IZP.271.29.2023.IZ.PZP.13

INFORMACJA

Dotyczy: postępowania pod nazwą „Budowa Centrum Rozwoju Strykowa (CRS)”.

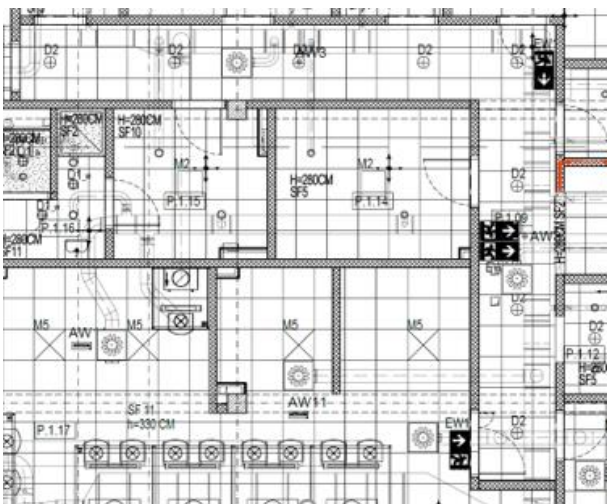
Pytanie 38:

Prosimy o informację jaki sufit należy zastosować w pom. 1.09 komunikacja – Przedszkole piętro I (zaplecze stołówki).

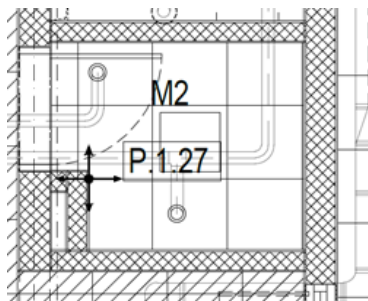
Pytanie 45:

Prosimy o informację, jaki sufit i na jakiej wysokości należy zastosować w pom. 1.27 pom. Magazyn w bud. Przedszkola.

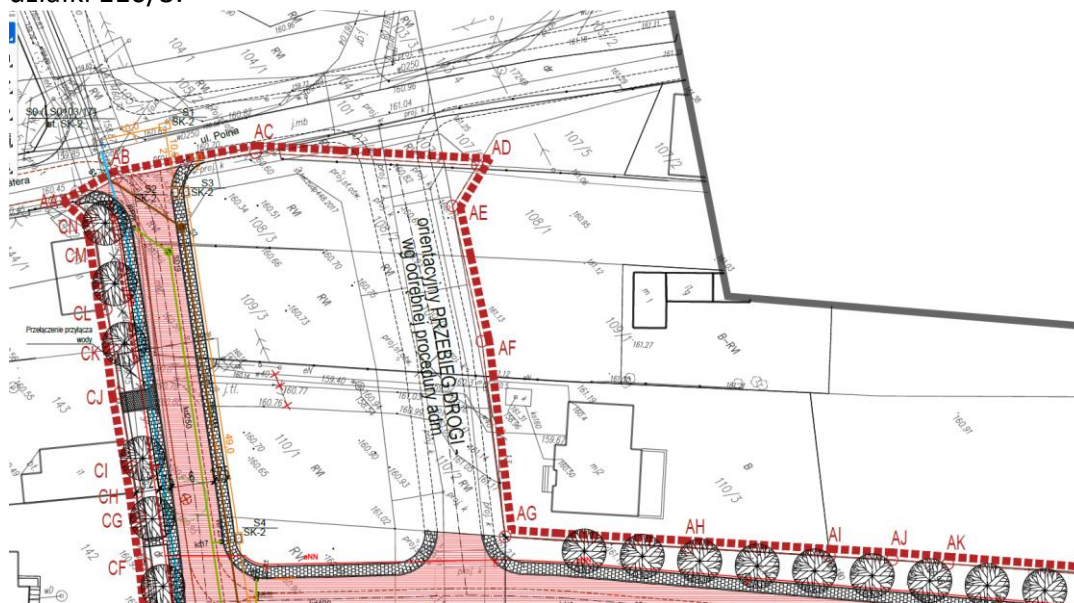
Pytanie 77:

Proszę o informację, kiedy będzie realizowana droga zaznaczona na rysunku 100_PZT, która przebiega przez działki 108/2, 108/3, 109/2, 110/1, 110/2. Według informacji na rysunku jest ona w trakcie odrębnej procedury administracyjnej. Omawiana Droga zapewnia dojazd do działki 110/3.

Odpowiedź:

Patrz odpowiedź na pytanie nr 76.
